福島第一原子力発電所 特定原子力施設に係る実施計画 変更認可申請書

大型廃棄物保管庫の使用済吸着塔架台について設置する。設置に伴い、下記の通り変更を行う。

2.45 大型廃棄物保管庫

申請件名	大型廃棄物保管庫使用済吸着塔保管架台の設置
申請概要	大型廃棄物保管庫は、一時保管施設にて屋外一時保管している水処理二次廃棄物（使用済吸着塔）の漏洩リスク低減を早期に解決するための施設であり、当該施設内設備のうち、水処理二次廃棄物を直接支持し保管するための架台の設置を行うものである。これに伴い、「福島第一原子力発電所 特定原子力施設に係る実施計画」の変更認可申請を行う。

図一 7 保管架台外形図

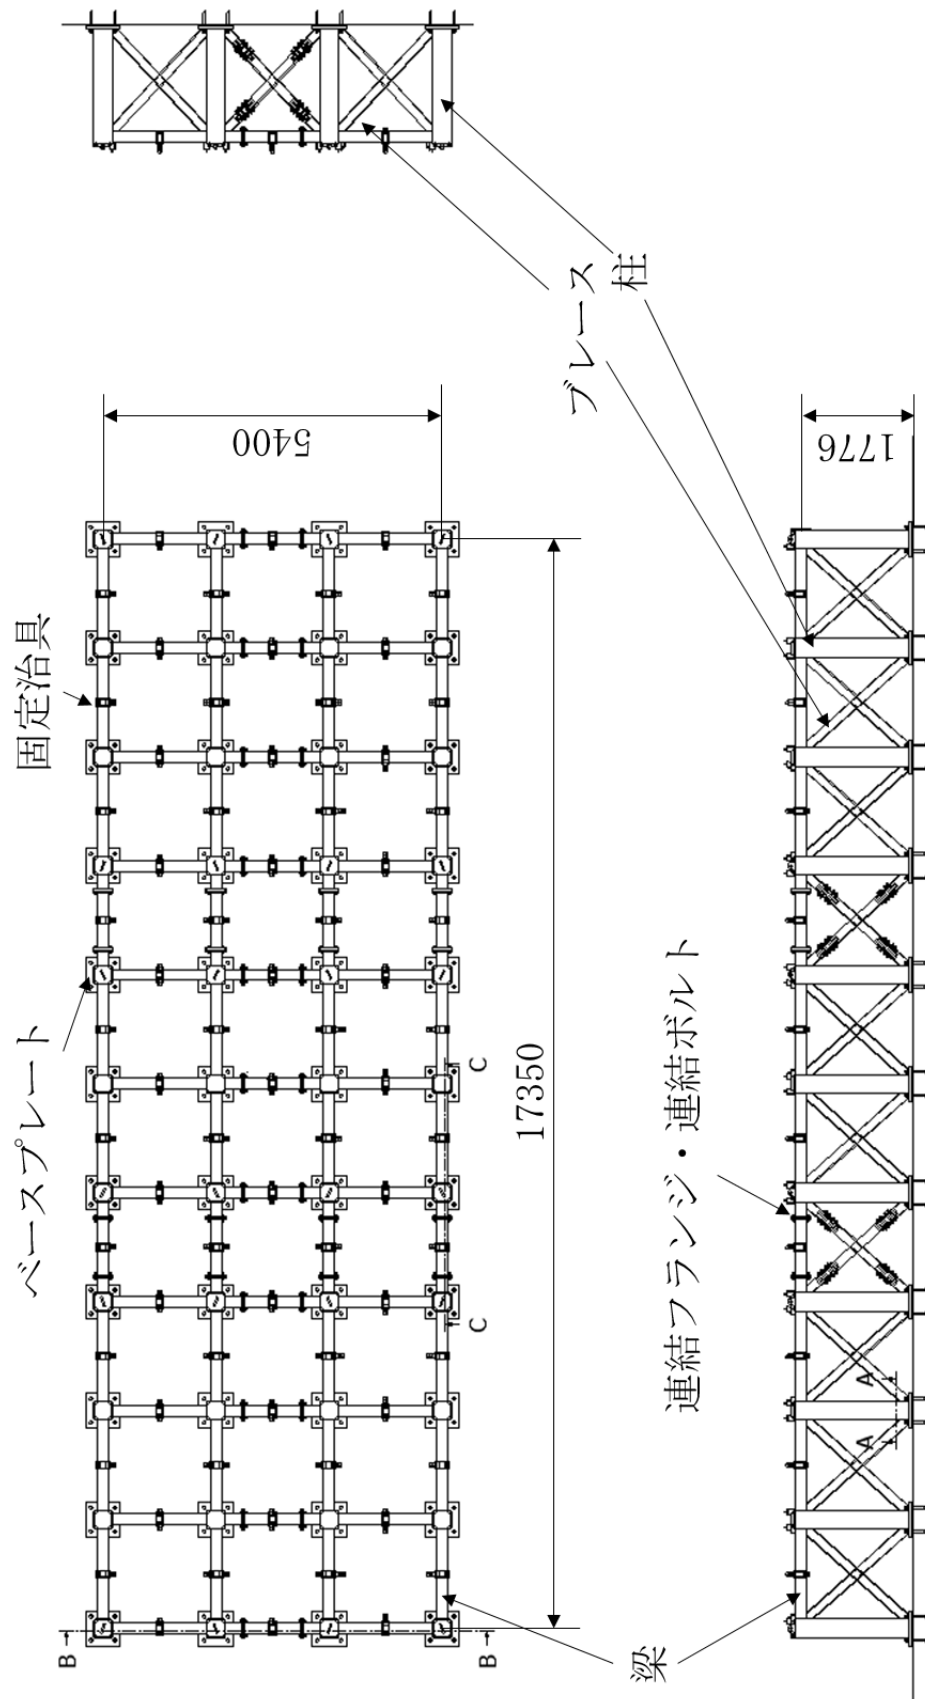
- ・保管架台の設置に伴う記載の追加
- ・保管架台の設置に伴う吸着塔保管体数の追加
- ・記載の適正化

- ・保管架台の設置に伴う記載の追加
- ・保管架台の設置に伴う記載の削除
- ・保管架台の設置に伴う別添－4の追加
- ・記載の適正化

使用済吸着塔等は，直接支持構造物である保管架台を用いることにより安定に静置する。保管架台は床版に固定する。
